Dodatek č. 1

Smluvní strany tímto prohlašují, že dne 23.6.2020 uzavřeli smlouvu o dílo, jejímž předmětem je provedení stavebních prací na veřejné zakázce s názvem: „**II/116 Lány – křiž. II/201 (včetně III/23623, III/23624, II/236)**“ (dál jen „**Smlouva o dílo**“). Na základě dohody smluvních stran a ve vazbě na čl. XV. odst. 14.1 Smlouvy o dílo, uzavírají smluvní strany tento dodatek č. 1 ke Smlouvě o dílo (dále jen „**Dodatek č. 1**“).

Změnový list

Číslo ZBV:
1.3

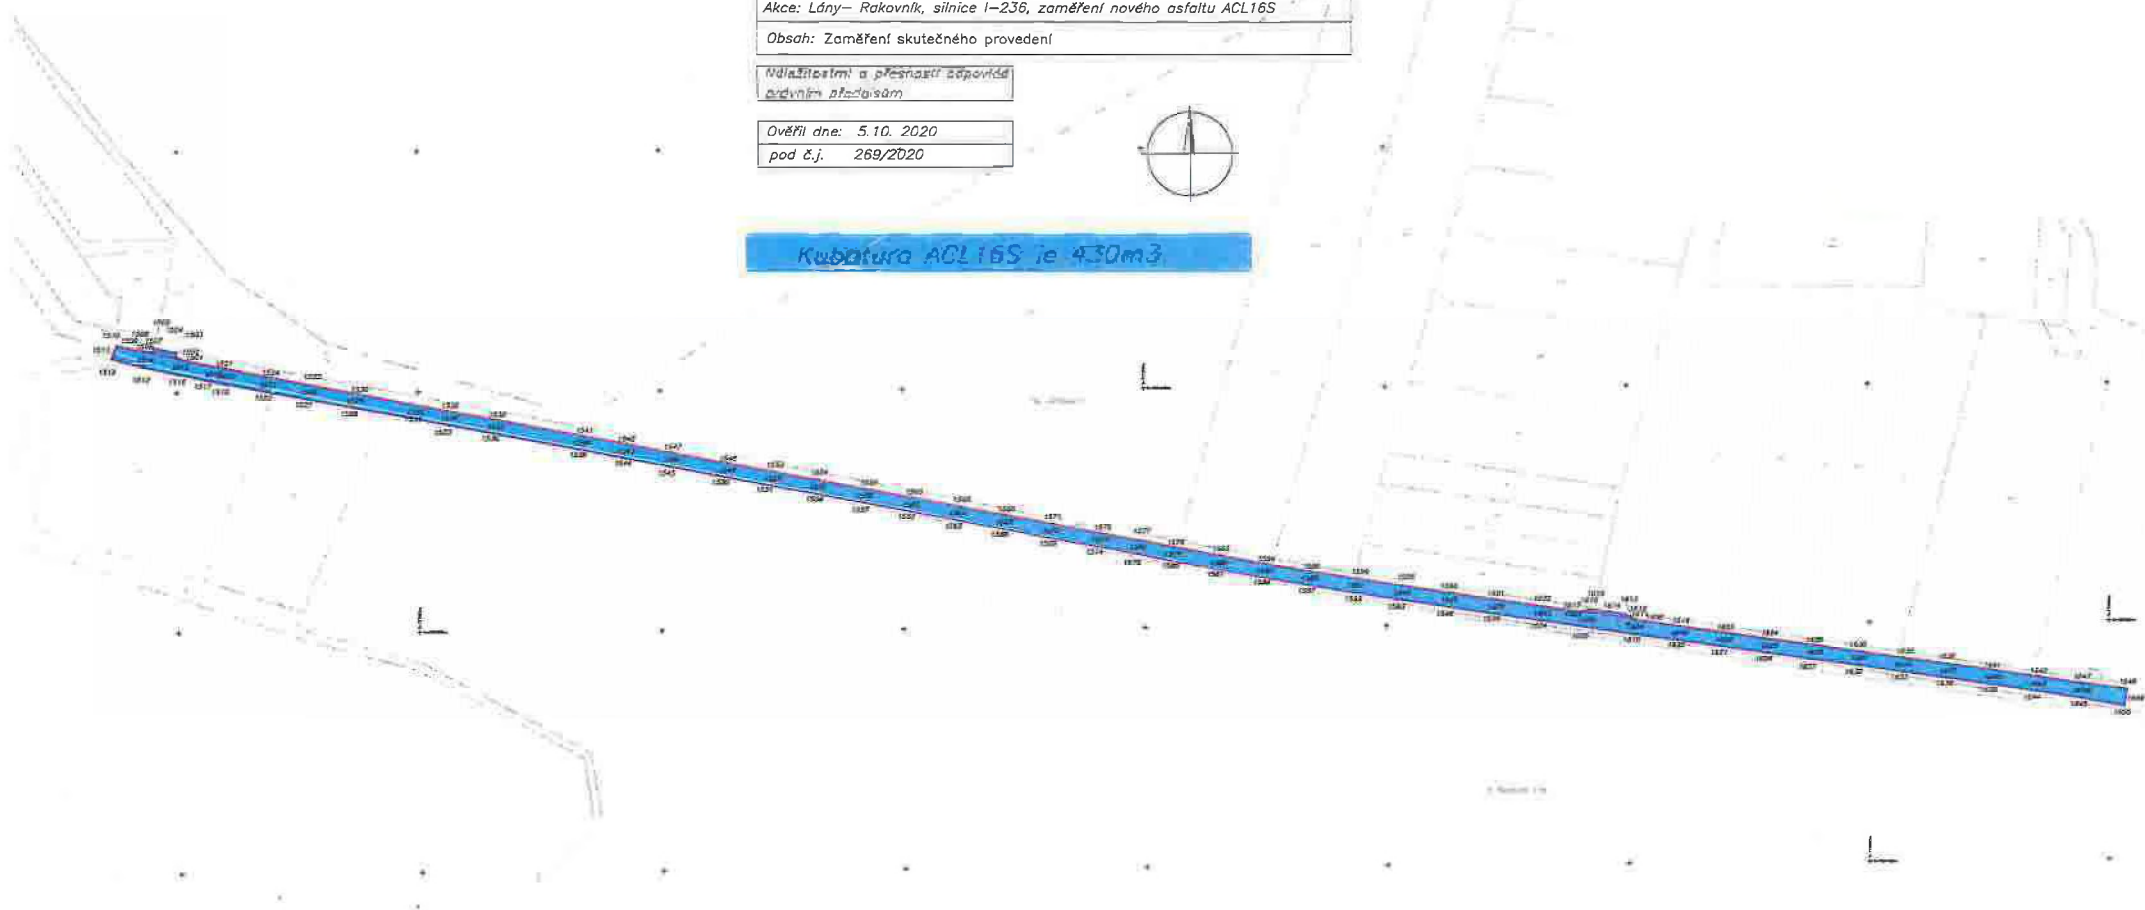
Po kontrole stávajícího stavu silnice II/236 v úseku od OK Lány v délce cca 850m bylo zjištěno značné zhoršení rovinatosti povrchu komunikace – vyjeté koleje do hloubky až 120mm, pokles krajů vozovky a deformace příčného profilu. Mezi zadáním a vlastní realizací opravy uplynula poměrně značná doba, zároveň je tento úsek zatížen velkou intenzitou projíždějících TNV a objízdnou trasou při opravě silnice II/116.

Navrhujeme v tomto úseku o délce cca 850m vynechat technologii mikrokoberce a lokálních sanací. Komunikaci je nutné radikálně ofrézovat a opravit živičné souvrství. Navrhujeme tedy frézování do 150mm, provedení podkladní vrstvy z ACL 16 PMB v tl. 80mm a ohrusné vrstvy z SMA 8 v tl. 40mm. Ve zbylém úseku SO 105 bude postupováno dle původního zadání.

Kubatura ACL16S je 430m³.
